Dotyczy: **uzgodnienia w zakresie kolizji z istniejącą zielenią, projektów zagospodarowania terenu w zakresie przyjętych rozwiązań projektowych w związku z zadaniem inwestycyjnym polegającym na „Budowie i przebudowie pętli oraz peronów przystankowych wraz z infrastrukturą towarzyszącą” w Zielonej Górze.**

Dotyczy: uzgodnienia budowy i przebudowy pętli oraz peronów przystankowych wraz z infrastrukturą towarzyszącą w Zielonej Górze

Inwestycja: BUDOWA PRZYŁĄCZA ENERGETYCZNEGO ORAZ MONTAŻ TABLICY
INFORMACJI PASAŻERSKIEJ NA PRZYSTANKU NR 437 W RAMACH
INWESTYCJI POD NAZWĄ: "BUDOWA I PRZEBUDOWA PĘTLI ORAZ PERONÓW
PRZYSTANKOWYCH WRAZ Z INFRASTRUKTURĄ TOWARZYSZĄCĄ"

Rysunek: **PROJEKT ZAGOSPODAROWANIA TERENU**

Urząd Miasta Zielona Góra
załącznik do protokołu uzgodnienia
dokumentacji projektowej nr _____

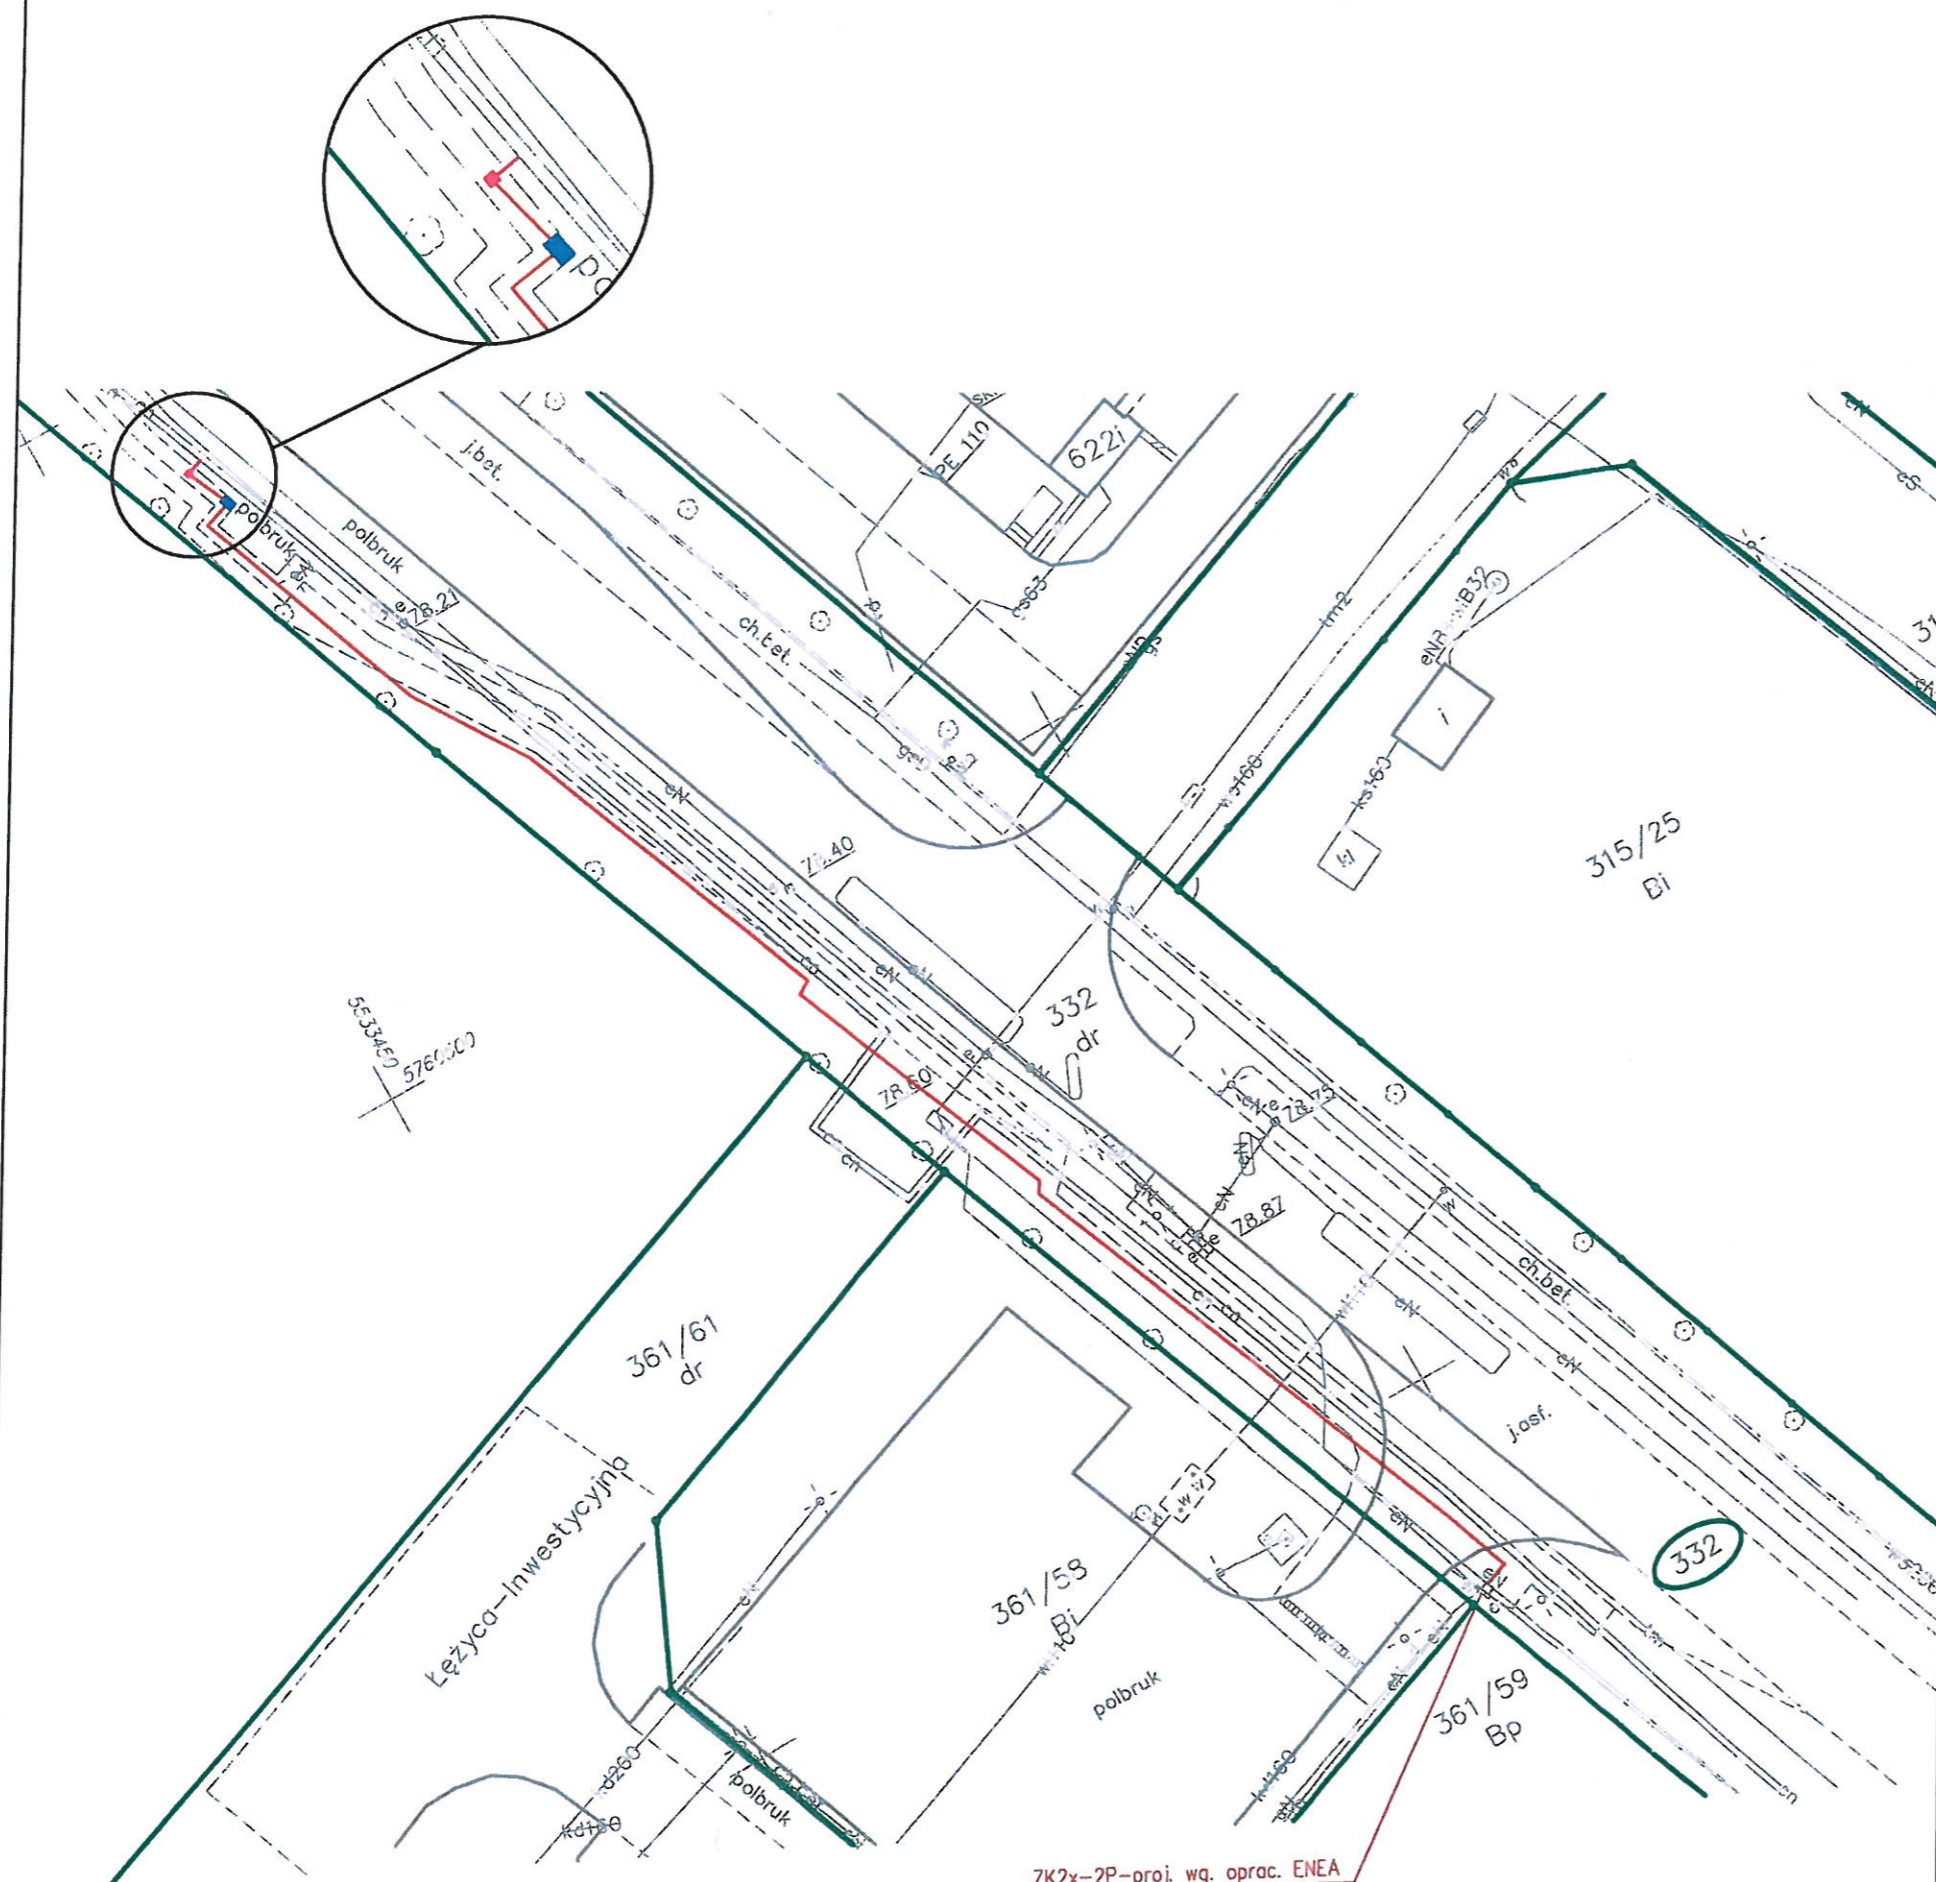
rozwiązania projektowe w zakresie trasy przyłączy energetycznych, lokalizacji tablic informacji pasażerskiej i biletomatów oraz wiat przystankowych a także budowy nawierzchni nowych przystanków w ramach zadania pn. „Budowa i przebudowa pętli oraz peronów przystankowych wraz z infrastrukturą towarzyszącą” w rejonie I – północ w Zielonej Górze w pasach drogowych ulic:
